澄清答疑

项目名称：常州东方横山污水处理有限公司提升改造工程深床滤池设备采购项目

常州东方横林污水处理有限公司提升改造工程深床滤池设备采购项目

关于各投标单位对此次项目的提问作以下回复：

图片三

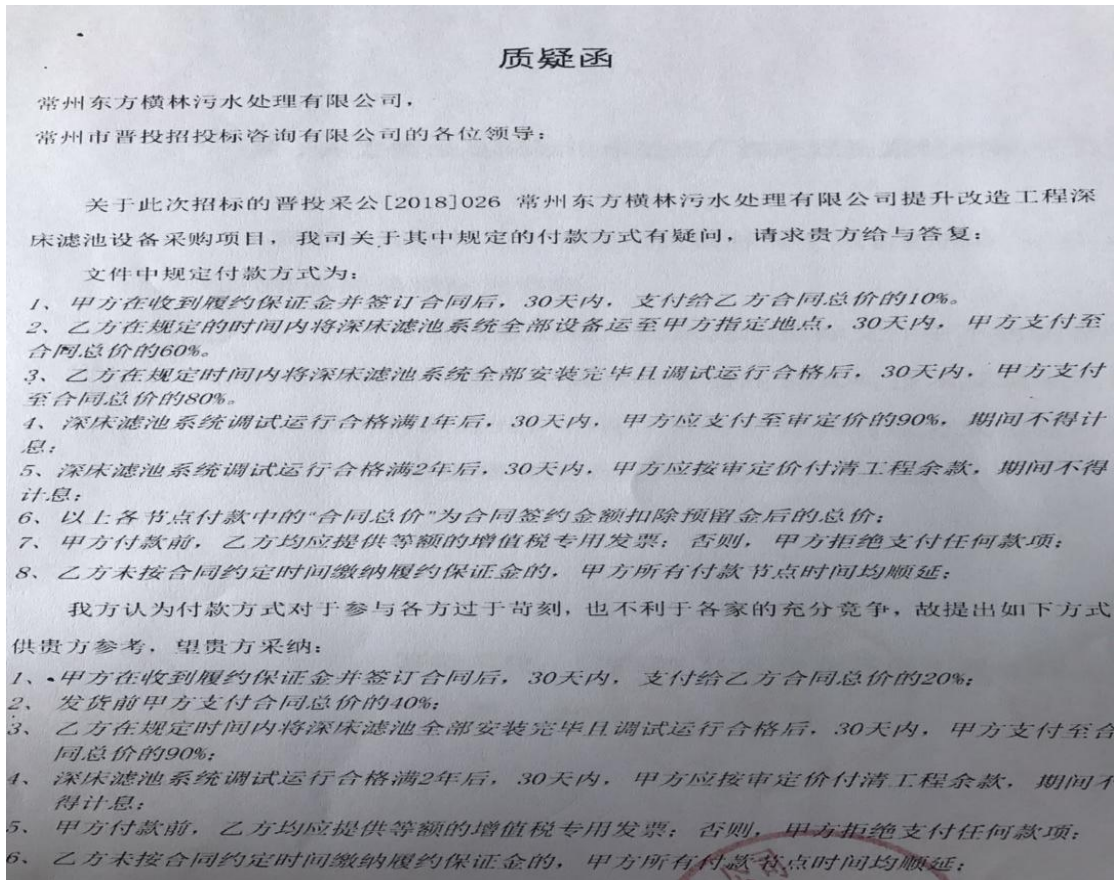
关于东方横山及横林污水处理厂深床滤池系统招标文件的疑问

我方认真研究了东方横山及横林两个项目的招标文件，针对以下几点疑惑提请招标方明确：

- 1、东方横山污水处理厂深床滤池招标文件中不锈钢管路及堰板采用何种材质？（因为采购清单中备注 SS304，技术要求采用 SS316L）。
- 2、关于付款方式，招标文件中规定的付款方式相较同类项目差异较大，我方希望增加发货前付款节点，请考虑。

图片三答复：

- 1、按技术文件要求采用 SS316L。
- 2、按招标文件执行。
